Planungs- und Gestaltungsbeirat der Hanse- und Universitätsstadt Rostock

38. Sitzung – 10.06.2022

Protokoll

Abb.1: Lageplan Platzfläche und schematische Darstellung des Neubaus
Quelle: RGS

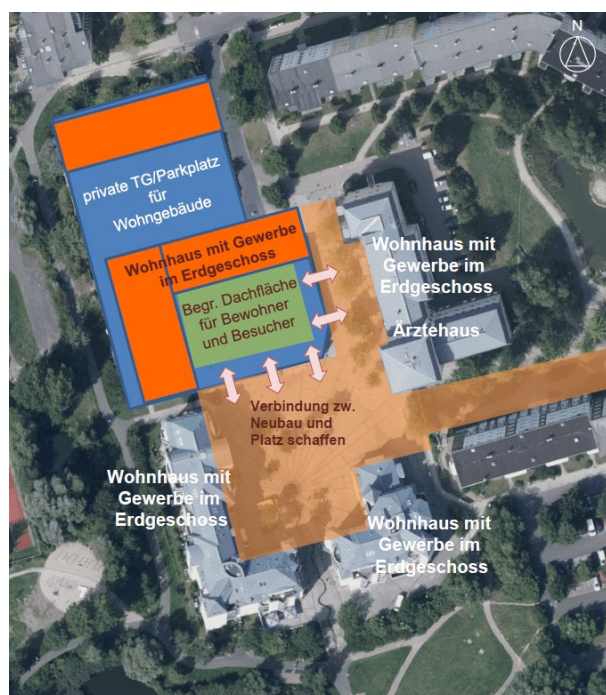
Die Beiratsmitglieder haben sich intensiv mit dem Ort beschäftigt und erklären, dass das Thema künftig noch komplexer werden wird, da sich die Platzfläche durch den geplanten Abriss der Halle und Wohnungsneubau noch vergrößern wird. Die Fläche befindet sich dann in 2 Händen bzw. unterteilt sich formal zunächst in den öffentlichen städtischen Raum und in die private Fläche (Überdeckung der Tiefgarage) vor dem geplanten Neubau. Das Gremium vertritt zwei Meinungen. Auf der einen Seite stellt die Neuplanung eine Chance für die Platzfläche dar, auf der anderen Seite ist Vorsicht geboten, da der Platz sehr groß wird und sich aus der Fläche vermutlich eher eine Zweiteilung ergeben wird. Im weiteren Verfahren sollte aus Sicht des Gremiums ein Zwischenschritt erfolgen. Es wäre wichtig zu überprüfen wie eine 2 Teilung der künftigen Platzfläche aussehen kann.

Eine Möglichkeit könnte sein, den Charakter des Platzes anhand der Oberflächen zu gliedern, beispielsweise einen größeren durchgrüneten und einen eher steinernen Bereich. Aus Sicht des Planungs- und Gestaltungsbeirates sollten zunächst Bilder erzeugt werden, die die mögliche Entwicklung des Platzes widerspiegeln. Diese sollten dann mit Anwohner*innen und Akteur*innen vor Ort besprochen und auf Akzeptanz geprüft werden. In diesem Schritt ist auch die Erschließung bereits mit zudenken. Das Gremium ist der Meinung, dass sich der Platz zukünftig nicht mehr so steinern darstellen muss. Die Beiratsmitglieder raten dringend zum jetzigen Zeitpunkt intensive Gespräche gemeinsam mit dem Investor zu führen und zu schauen, wie die Überdeckung der geplanten Tiefgarage sich oberirdisch darstellen kann.

Zu den vorgestellten Verkehrsvarianten merken die Beiratsmitglieder noch an, dass einige der Varianten gar nicht infrage kommen und nicht weiter zu verfolgen sind, sowie Frau Isenberg es auch bereits erwähnte. Die Erschließung ist nach Empfehlung des Gremiums weiterhin von Norden zu organisieren. Zu klären ist jedoch, bis wohin der MIV in den Platz hineingeführt wird. Die Mitglieder des Beirates sind zuversichtlich, dass sich das Vorhaben und das Verfahren in die richtige Richtung bewegen.

Der Planungs- und Gestaltungsbeirat begrüßt die Möglichkeit, die Fläche des Sternplatzes durch eine Mehrfachbeauftragung neu zu qualifizieren. Aufgrund der oben beschriebenen Randbedingungen sollten dabei folgende Punkte berücksichtigt werden:

- Die Erschließung der bestehenden Gewerbeflächen im Erdgeschoß ist zu erhalten. Sinnvoll erscheint dazu ein Beibehalten des inneren Rings. Die Zufahrt sollte auf Mieter*innen der Gewerbeflächen sowie Versorgungsfahrzeuge (Anlieferung, Feuerwehr, ...) beschränkt bleiben. Empfohlen wird ein Bündeln der Erschließung der Gewerbeflächen (Bestand und neu) über einen gemeinsamen, erweiterten Ring.
- Ziel ist es, für die öffentliche und die privat entwickelte Platzfläche ein gemeinsames Konzept zu erarbeiten. Dazu sollte die Entwicklungsgesellschaft PMR frühzeitig bei der Formulierung der Aufgabenstellung und möglichst auch in das Verfahren selbst verbindlich einbezogen werden.
- Entsprechend zu berücksichtigen sind die, mit der neu entstehenden Tiefgarage verbundenen technischen und räumlichen Randbedingungen (Lage der Tiefgara-

Die vorliegende Planung sieht eine Vergrößerung der Platzfläche um ca. 25% vor. Dazu muss ein neuer, eigenständiger Platzcharakter entwickelt werden. Sinnvoll erscheint eine Erhöhung des Grünanteils und entsprechend ein Rückbau von versiegelten Flächen, Angebote zur Verschattung (höherer Anteil an Bäumen, Schattendach, ...), eine Vergrößerung von Wasserflächen sowie zusätzliche Sitz- und Aufenthaltsangebote. Zu berücksichtigen ist auch, dass nicht abschließend gesichert ist, ob es gelingt alte und neue Platzflächen gemeinsam zu entwickeln.

Aufgrund dieser Rahmenbedingungen wird empfohlen, vor der Mehrfachbeauftragung einen Zwischenschritt zur Konzeptfindung einzufügen. Dazu sollen vorab alternative Szenarien in das Verfahren eingespeist werden, beispielsweise: flächengleiche Entwicklung als öffentlicher Platz, Zweiteilung als öffentlicher Platz, Zweiteilung in öffentliche und halb-öffentliche Flächen, etc.
